改善箇所説明図②

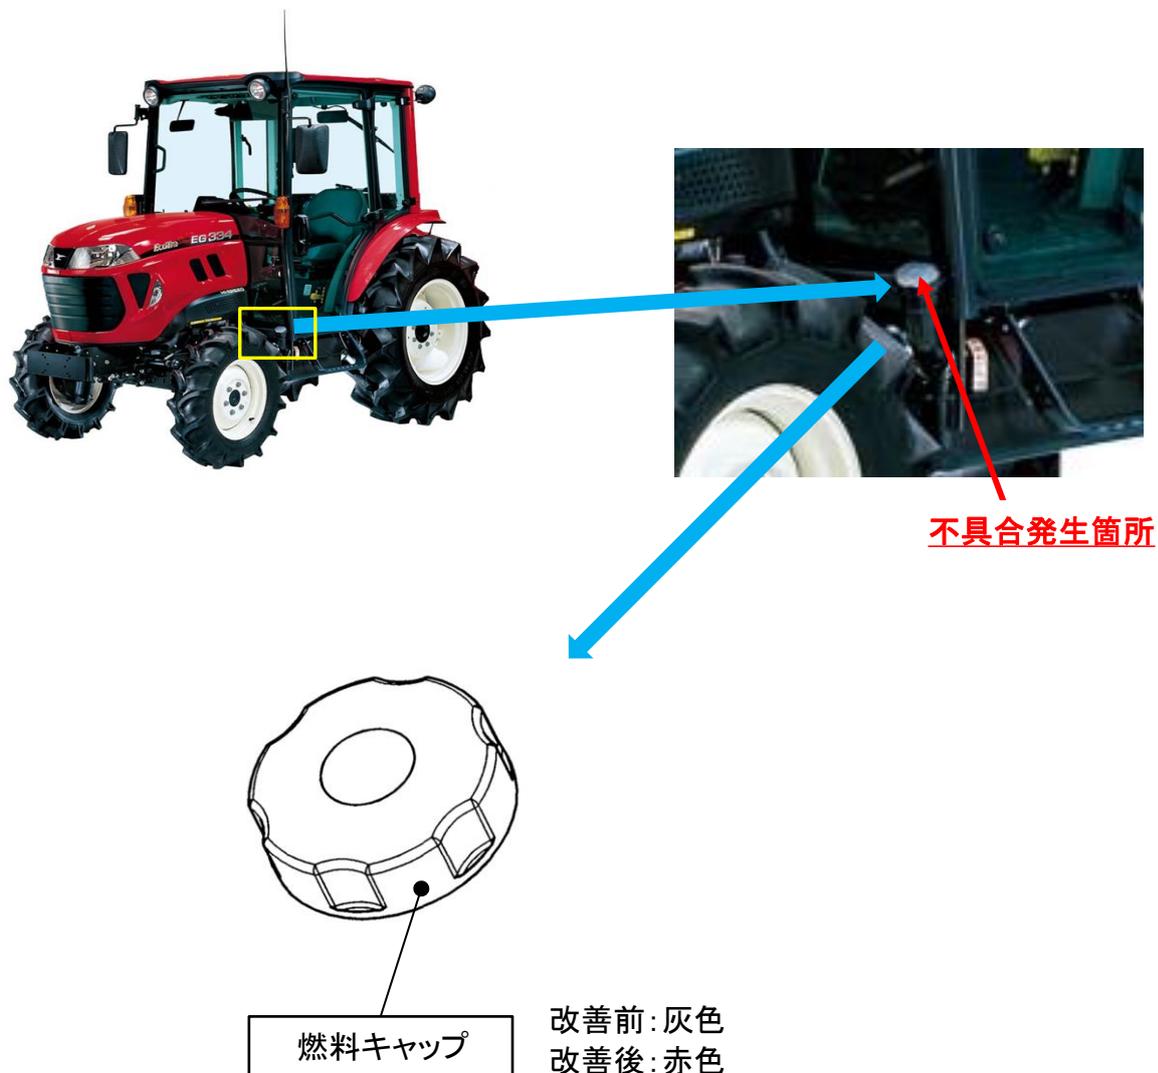
不具合発生箇所

農耕トラクタの燃料キャップの形状が不適切なため、燃料キャップが締まらないものや、強く締めるとねじが破損するものがある。そのため、燃料キャップが外れ、燃料が漏れるおそれがある。

改善内容

全車両、燃料キャップを対策品に交換する。

□ は、交換部品を示す。

識別

燃料キャップの色にて判断が可能。
